Spildevandsplan 2024

Hvidbog (UVF), Bilag A

- Slagelse Kommune
- Spildevandsplan 2024-2031
- Høringssvar

Høringssvar - Slagelse Kommunes Spildevandsplan 2024-2031

Bassin T-3 Hirsevej

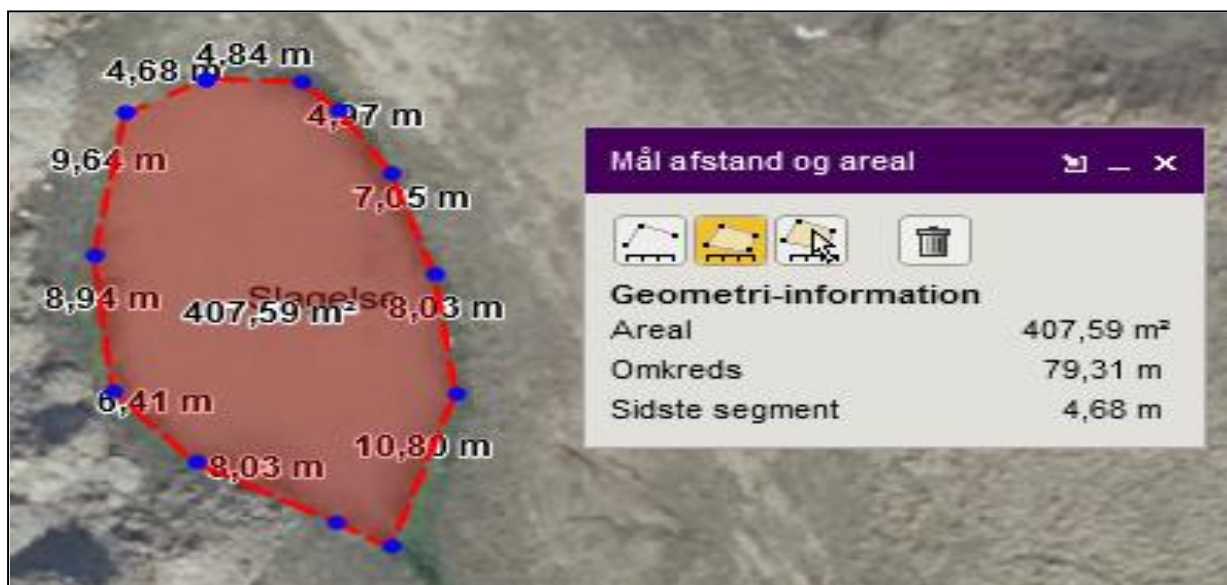
Ifølge lokalplanen skal der kun ske afstrømning ved en 10 års hændelse.
Men der er løbende afstrømning fra området – selv på en tør juni dag.

SL-24 Lagunen

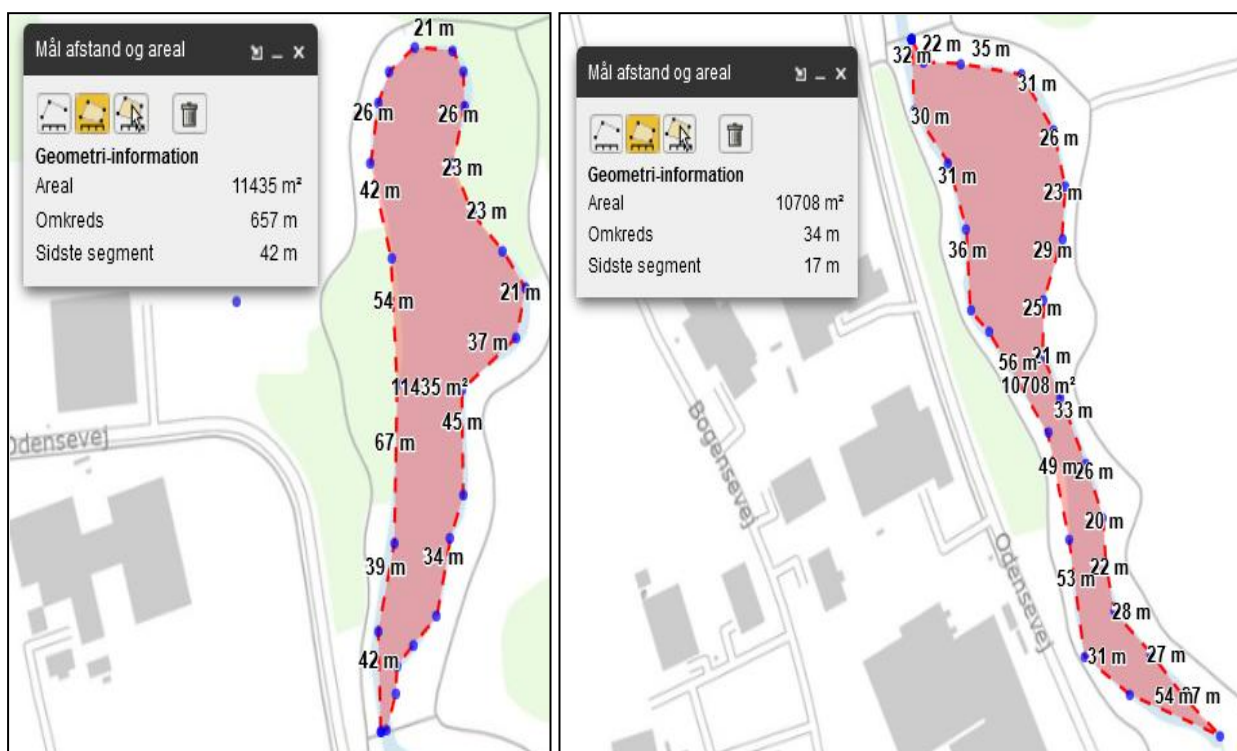
Lagunens samlede overflader jfr. GIS udgør $11.435 + 10.708 \text{ m}^2 = 22.143 \text{ m}^2$
Middeldybden er 0,75 meter. **Det giver et samlet volumen på 16.607 m^3 .**

Overholder lagunen i det hele taget kravet om at kunne rumme permanent $300 \text{ m}^3/\text{ha}$ i forhold til sit efterhånden kæmpestore vandopland? Det mener UFV ikke. En hurtig beregning siger at Slagelse by med et 50 % reduceret opland giver 800 ha. Det betyder at lagunen, hvis den skal efterleves de gældende vejledninger skal have en permanent rens volumen på 240.000 kubikmeter. Hvis man antager at lagunen har en vanddybde på 1,5 meter er den aktuelle volumen kun på ca. 33.000 kubikmeter. Men da den faktiske vanddybde er under en meter er den reelle volumen under 20.000 kubikmeter, mens SK forsyning påstår 30.000 Kubikmeter.

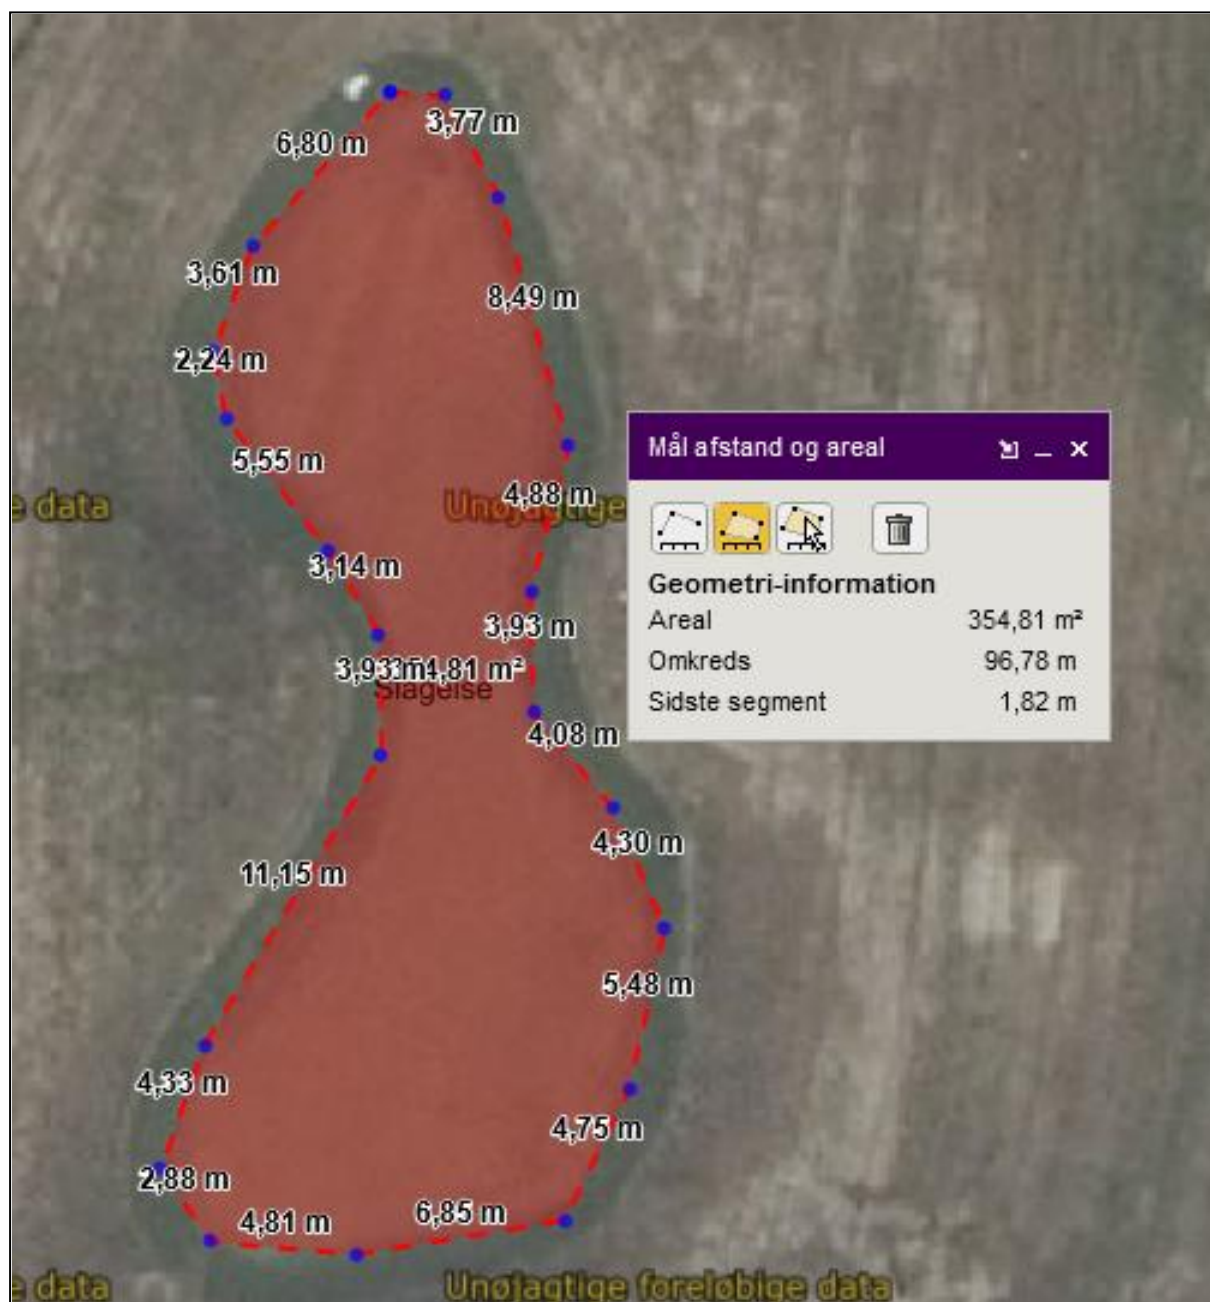
Faktisk opmåling i felten (220320):

L=50 m., B=15 m. D=0,3m. Volume = **225m³**.

Det var ikke muligt at finde et afløb fra bassinet.

Lokalisering af afløb.

Redegørelse mellem manglende vanddybde og manglende renselumen.
